ENQUETE PUBLIQUE CONCERNANT LE PROJET DE MICROCENTRALE ELECTRIQUE SUR LE TORRENT DU BUGEON PORTEE PAR LA SEM DES DEMOISELLES SUR LA COMMUNE DE SAINT-FRANCOIS-LONGCHAMP

CONTRIBUTION DES ASSOCIATIONS FRANCE NATURE ENVIRONNEMENT SAVOIE ET VIVRE ET AGIR EN MAURIENNE

Carte1

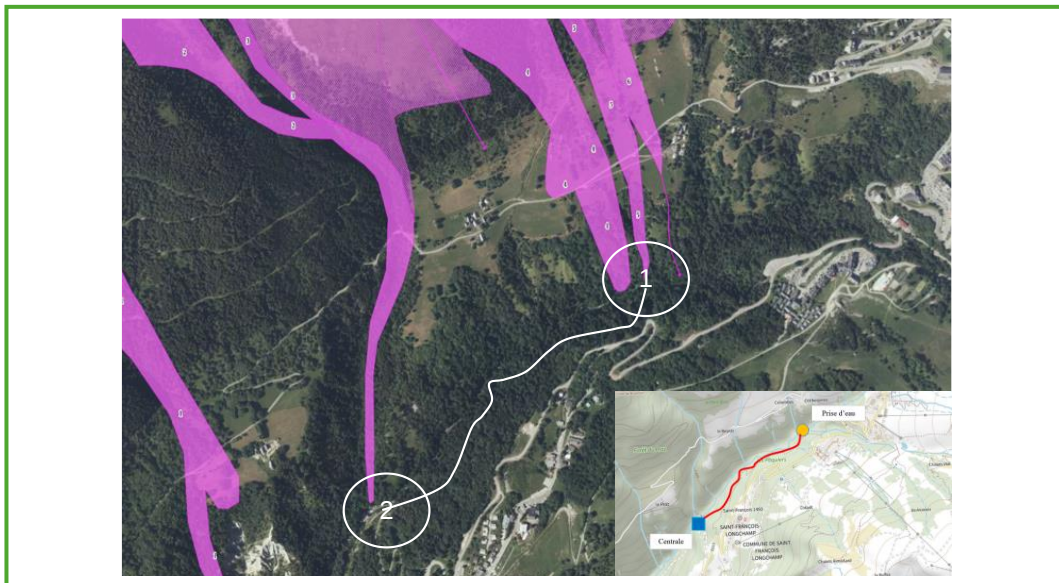
Que la prise en compte des risques naturels (avalanche) à l'aplomb de la construction de cette centrale et de la prise d'eau est absente du dossier. L'arrêté préfectoral du 18 septembre 2012 portant avis de l'autorité environnementale pour le projet de microcentrale sur le Bugeon indique que « *la prise d'eau de la centrale des Demoiselles se situe à l'extrême limite d'un couloir d'avalanche* ». C'est la raison pour laquelle elle n'a pas été montée plus haut. Mais dans les plans du pétitionnaire il est prévu que la construction de la nouvelle centrale des Perelles se fasse exactement à cet endroit, sur la coulée d'avalanches, à côté de la prise d'eau de la centrale des Demoiselles (voir en 2 sur la

photo). De même, la prise d'eau de cette nouvelle centrale éventuelle des Perelles se situe sur un couloir d'avalanches (voir en 1 sur la photo).

Ce risque est confirmé par une cartographie des avalanches en date de 2025 : c'est la carte des CLPA. « Rôle et valeur des témoignages dans la CLPA Complément terrain. Les témoignages recueillis auprès des anciens, des gardiens de refuge, des forestiers et des montagnards permettent de cartographier des avalanches historiques rares ou exceptionnelles non visibles par la seule photo-interprétation°.

Carte 2. Focale de l'emplacement de la centrale en rouge avec les plans du pétitionnaire

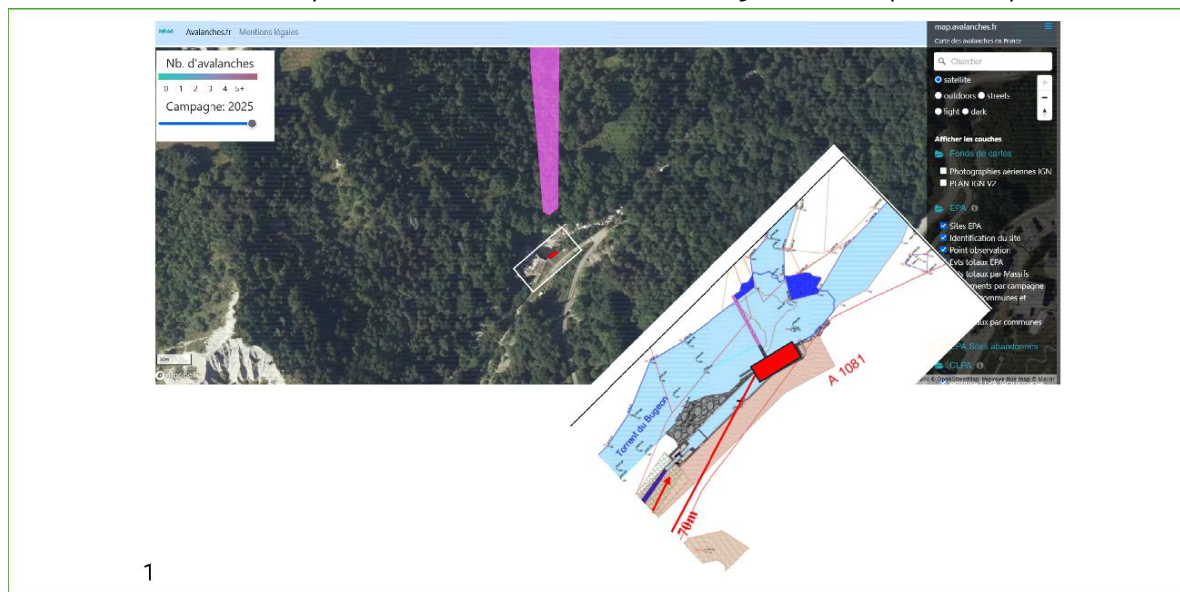
Rappel : En droit français, le zonage et les règlements d'un Plan de Prévention des Risques (PPRn / PPRa) ou d'un ancien Plan d'Exposition aux Risques (PER) sont pleinement opposables à tout projet de construction ou d'aménagement, y compris pour l'implantation d'une petite centrale hydroélectrique. Le classement en **zone violette** confirme que le document de prévention (PER ou PPRN) est **pleinement opposable au projet**.

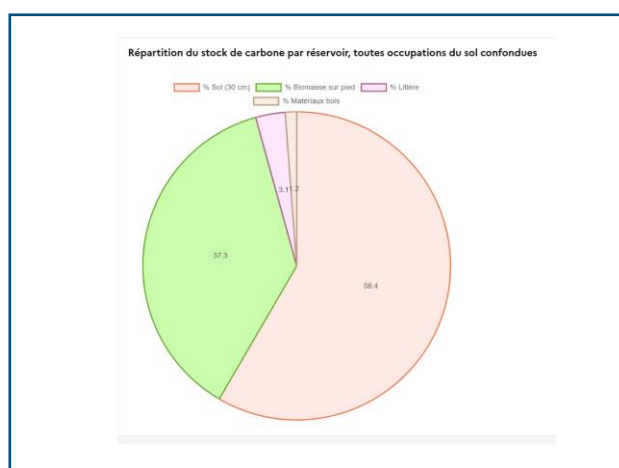
Suivant ALDO ADEME le stock carbone par ha dans l'EPCI est de 200 t de carbone pur par ha
Extrait ALDO ADEME EPCI CC canton de la Chambre.

Le sol contient 60 % de la masse carbone et sa destruction est donc à prendre en compte

Calcul avec la transformation du poids moléculaire du carbone (12) en poids moléculaire du CO₂ (44) donc avec le rapport $44/12 = 3.66$

Cette perte de 200 t de carbone pur est transformée en une émission maximum en 733 tonnes de CO₂ émises
